**БАРАБАНЫ СТАЛЬНЫЕ
ТОЛСТОСТЕННЫЕ
ДЛЯ ХИМИЧЕСКИХ ПРОДУКТОВ**

ГОСТ 18896-73

Изменение № 1 ГОСТ 18896—73 Барабаны стальные толстостенные для химических продуктов

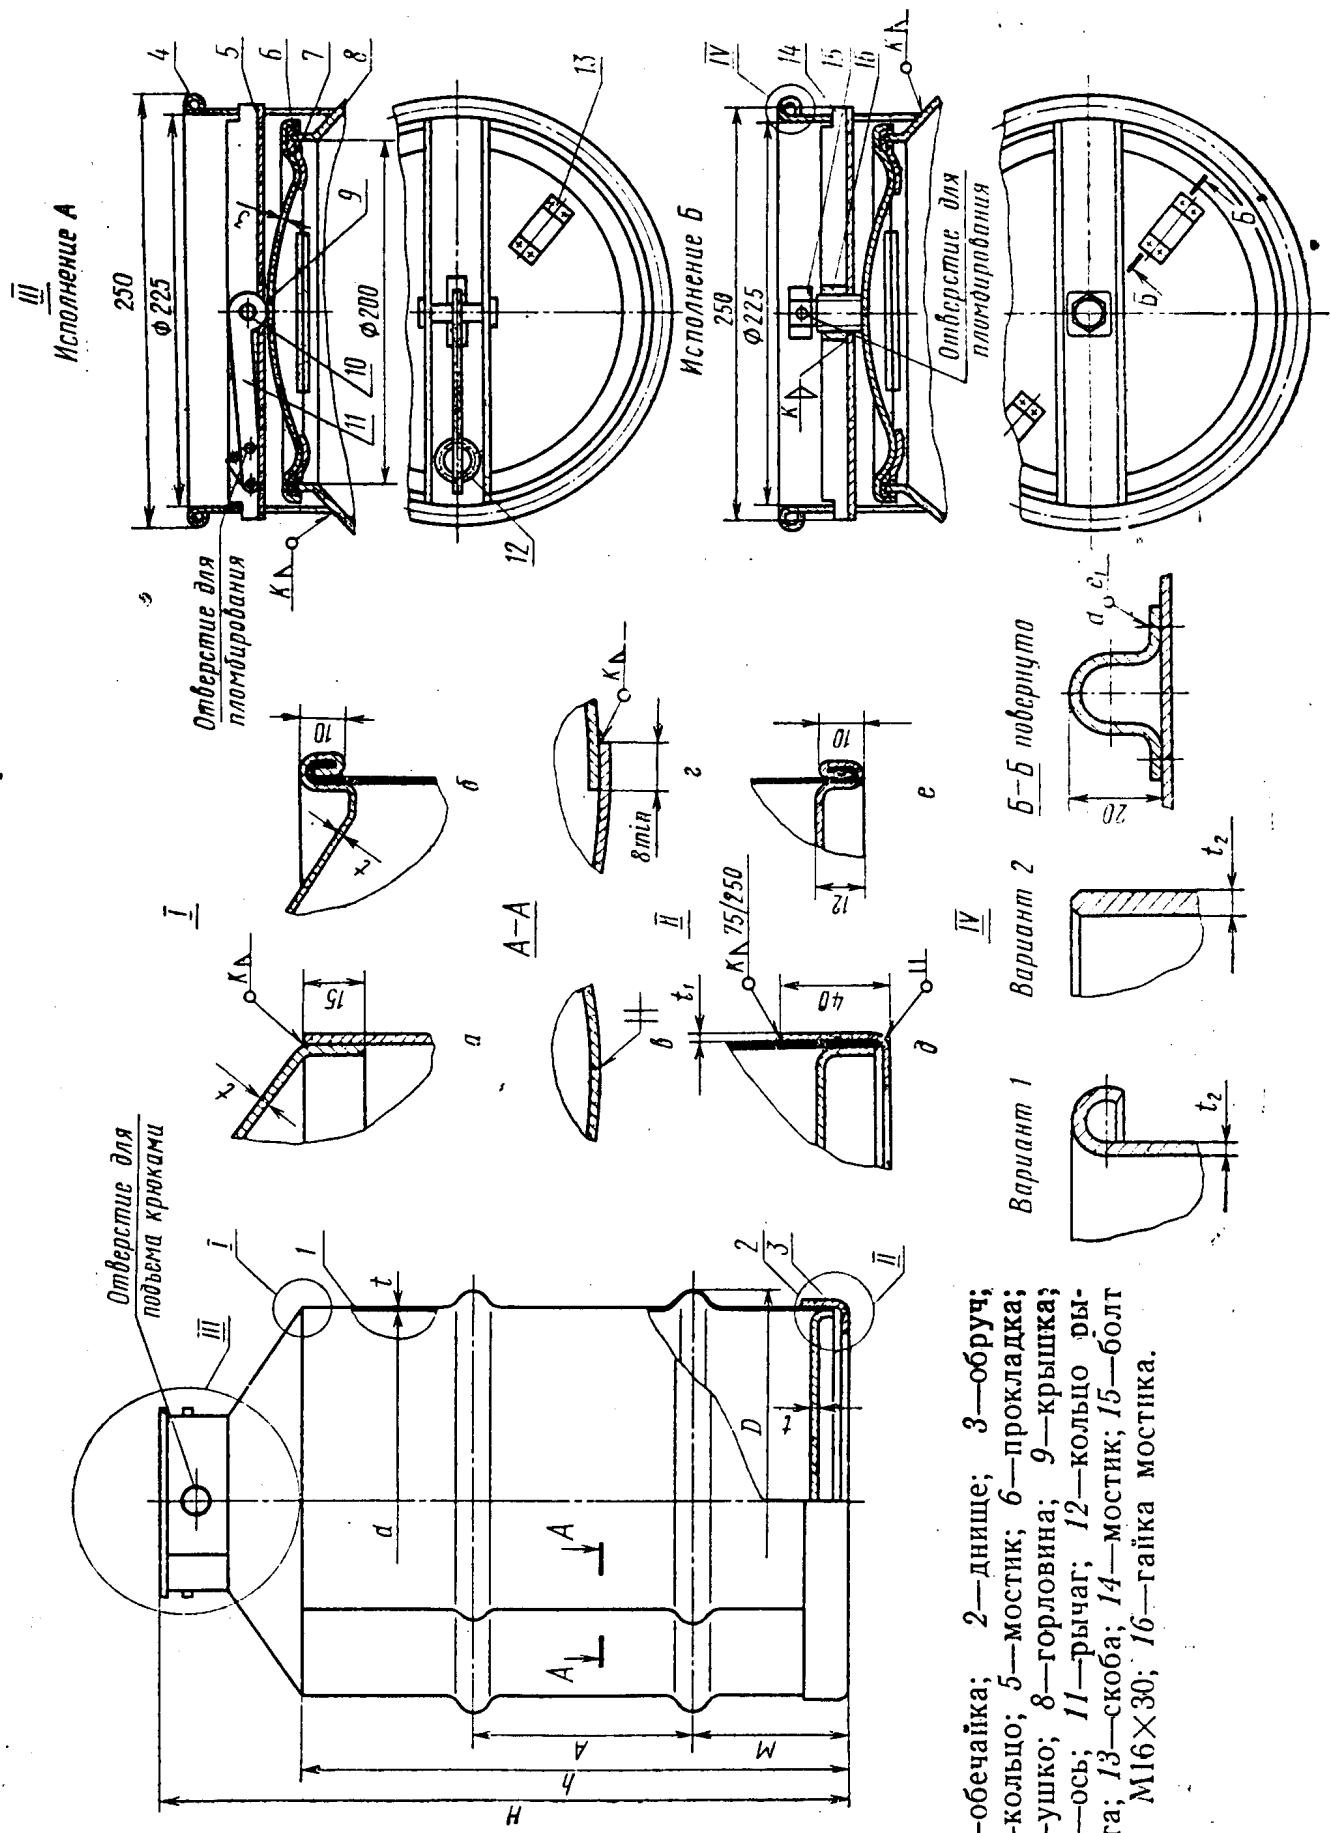
Вводная часть. Последний абзац изложить в новой редакции:
«Стандарт в части размеров соответствует СТ СЭВ 227—75».
Пункт 1.2. Чертеж. Заменить обозначения:

Выносной элемент I.

Выносной элемент II.

Выносной элемент III.
